**Redovisning av plansamråd och
ställningstagande inför utställning av förslag till
detaljplan för Marievik 15 m fl i stadsdelen
Liljeholmen
(ca 1000 lägenheter, verksamheter, förskolor och
allmän plats)**

UTLÅTANDE

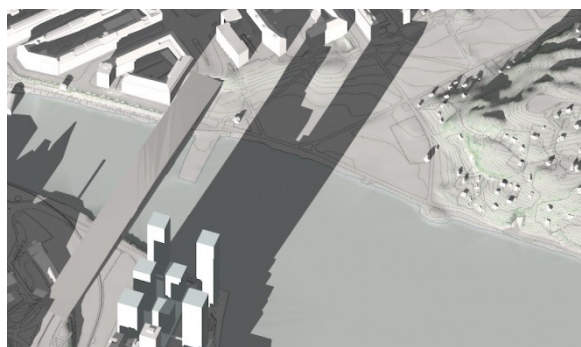
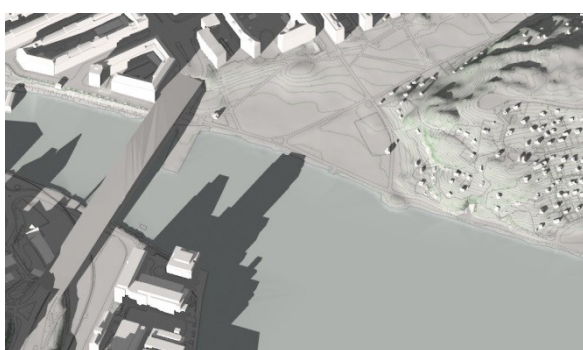
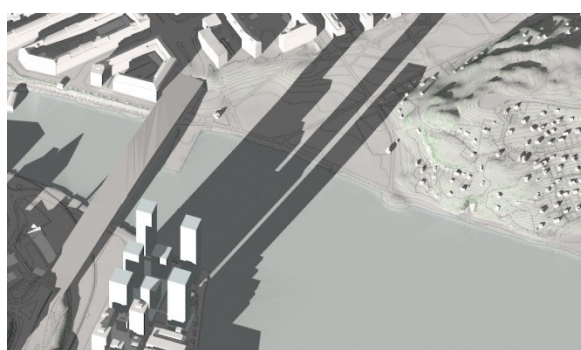
Ett genomförande av samrådsförslaget skulle innebära att skuggan i Tantolunden och på badplatsen, som båda har stor betydelse för många stockholmare, ökar sett till tid över året, tid som skuggan rör sig i parken samt till skuggbredden på marken.

Bilden visar befintlig skugga den 15 februari klockan 15.00.

Bilden visar samrådsförslagets skugga den 15 februari klockan 15.00. Solen går ner ungefär klockan 16.30.

Bilden visar befintlig skugga den 15 oktober klockan 16.00.

Bilden visar samrådsförslagets skugga den 15 oktober klockan 16.00. Solen går ner ungefär klockan 17.30.

- Bebyggelsen ska utformas så att det blir en märkbart minskad skuggbredd och skuggtid på den öppna parkytan i Tantolunden, i jämförelse med samrådsförslaget. Utgångspunkten är en förbättring i oktober och i februari.
